SERVICE INFO – INA 0187

Переход на эластичные поликлиновые ремни

Натяжной ролик 531 0503 10 более не применяется

Двигатели: F1AE

Рис. 1: Ременной привод для двигателей с номерами до 0113089 с натяжным роликом

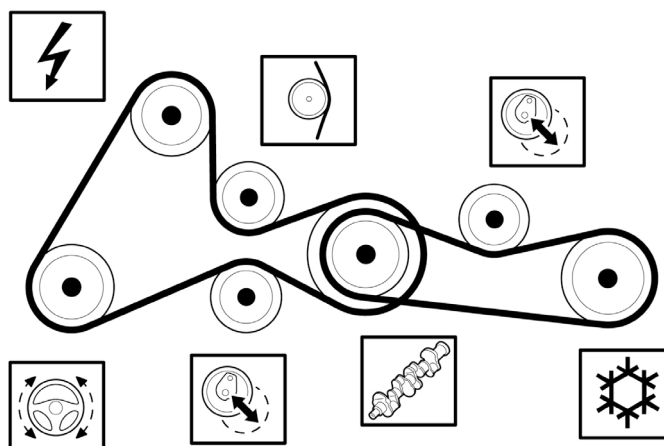
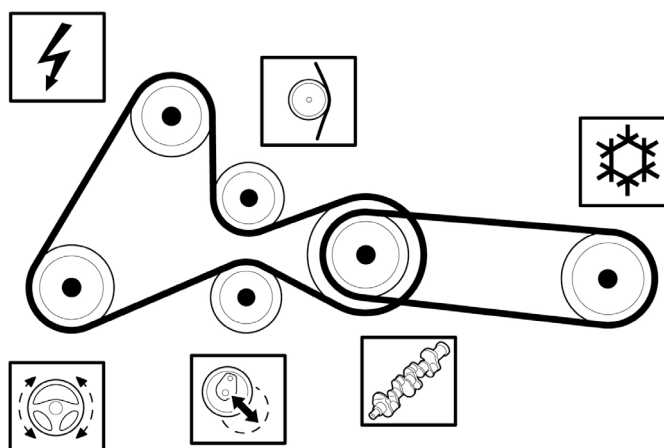
Для ременного привода компрессора кондиционера автопроизводитель рекомендует применять эластичные поликлиновые ремни для двигателей, номер которых начинается с 0113090. Данное изменение исключает применение натяжного ролика, который ранее был необходим с обычным поликлиновым ремнем.

Двигатели с номерами до 0113089 могут оснащаться эластичными ремнями FB4EPK903 для упрощения обслуживания. В данном случае, натяжитель также не требуется.

Эластичные поликлиновые ремни соответствуют всем техническим требованиям без ограничений и могут безопасно устанавливаться на двигатели с номерами до 0113089. Если двигатель был изменен на версию с эластичным ремнем, то натяжной ролик более не требуется.
